MINUTA DE JUNTA DE ACLARACIONES

REHABILITACION INTEGRAL DE CENTRO DE SALUD TEPIC, COLONIA VENCEREMOS, MUNICIPIO DE TEPIC. (REFINANCIAMIENTO).

ESQUEMA DE DIMENSIONES PARA LETREROS ESPECTACULARES

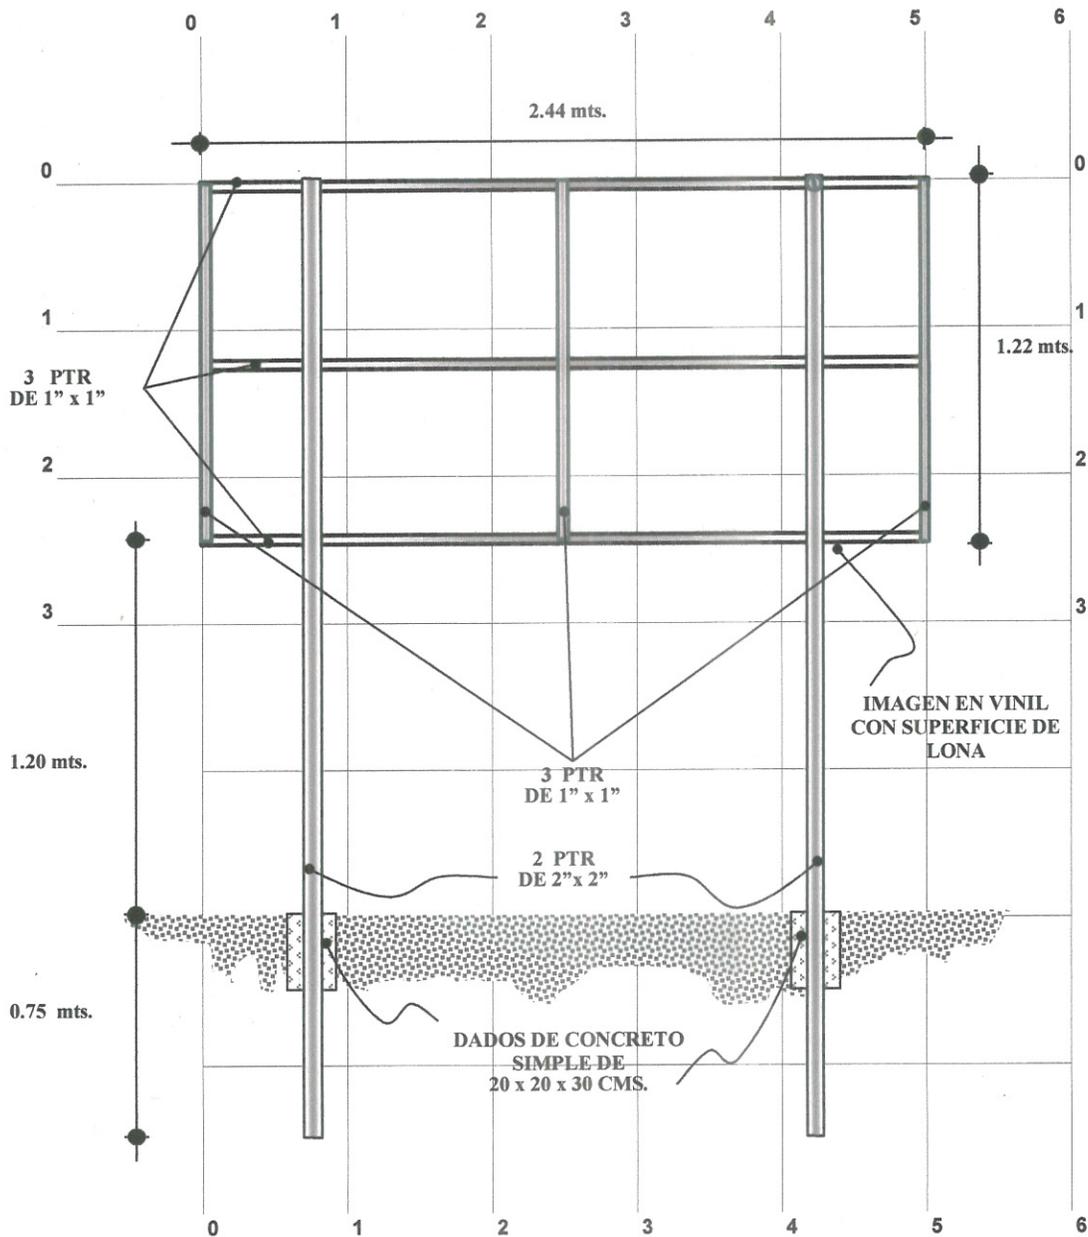
10. En su propuesta deberán de considerar 1 (Un) letrero alusivo a la obra, cuyo costo deberá de incluirse dentro de su análisis de costo de indirectos, (croquis anexo), el cual deberá permanecer por tiempo indefinido y tendrá que estar instalado desde el inicio de la obra.
